Begutachtung 2016 7G 55 der Übergangskonstruktion „Flextra Eco-Safe 2.0 – Eco-Safe 1.33“

die Begutachtung des Prüfberichtes der Übergangskonstruktion „Flextra Eco-Safe 2.0 – Eco-Safe 1.33“ für die Aufhaltstufe H1 ist abgeschlossen.

Übertragung der Prüfergebnisse des Versuchs TB 11 von der Übergangskonstruktion „Flextra ESP – Eco-Safe“ und der Schutzeinrichtung „Eco-Safe 1.33“ auf die Übergangskonstruktion „Flextra Eco-Safe 2.0 – Eco-Safe 1.33“

Bild 1: Aufbau der Übergangskonstruktion „Flextra ESP – Eco-Safe“

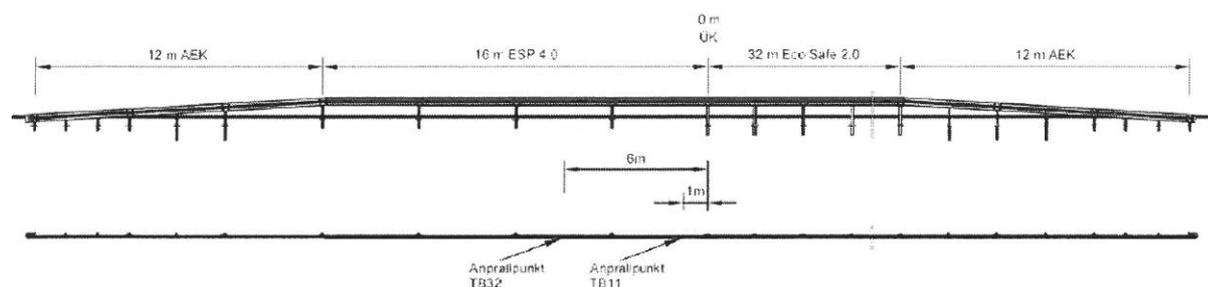
Der Anprallpunkt des TB11 war an der Übergangskonstruktion „Flextra ESP – Eco-Safe“ ca. 1 m vor dem Übergang zur Eco-Safe 2.0 und aufgrund der angeschlossenen ESP 4.0 tendenziell weicher als an der Übergangskonstruktion „Flextra Eco-Safe 2.0 – Eco-Safe 1.33“ zu erwarten ist.

die Prüfungen TB11 an der Übergangskonstruktion „Flextra ESP – Eco-Safe“ und an der Schutzeinrichtung „Eco-Safe 1.33“ können für die Begutachtung der Übergangskonstruktion „Flextra Eco-Safe 2.0 – Eco-Safe 1.33“ herangezogen werden.

Bild 2: Aufbau der Übergangskonstruktion „Eco-Safe 2.0 – Eco-Safe 1.33“

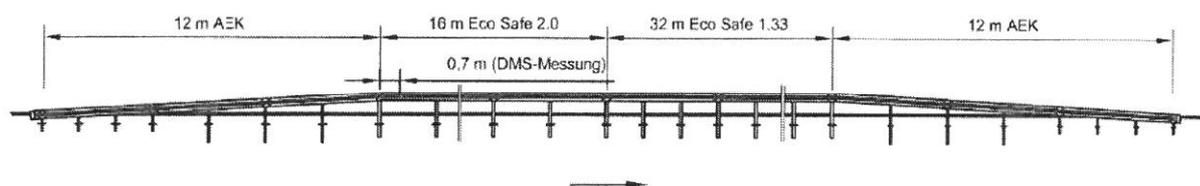
Anstatt der ESP 4.0 war in der Anprallprüfung TB 42 der Übergangskonstruktion „Flextra Eco-Safe 2.0 – Eco-Safe 1.33“ die „Eco-Safe 1.33“ angeschlossen (Bild 2):

Aus diesem Grund ist eine zweite TB11-Prüfung an der „Eco-Safe 1.33“ heranzuziehen, da hier der ungünstigste Fall bezogen auf die Anprallheftigkeit (aufgrund des geringen Pfostenabstands) abgebildet wird.

Nach Abwägung aller relevanter Kriterien kann davon ausgegangen werden, dass bei Anprallversuchen des Typs TB11 an der Übergangskonstruktion „Flextra Eco-Safe 2.0 – Eco-Safe 1.33“ kein unzulässiges Fahrzeug- oder Systemverhalten zu erwarten ist und die Anprallheftigkeit in der Stufe A gemäß der DIN EN 1317-2 Ber 1:2011-08 liegt.
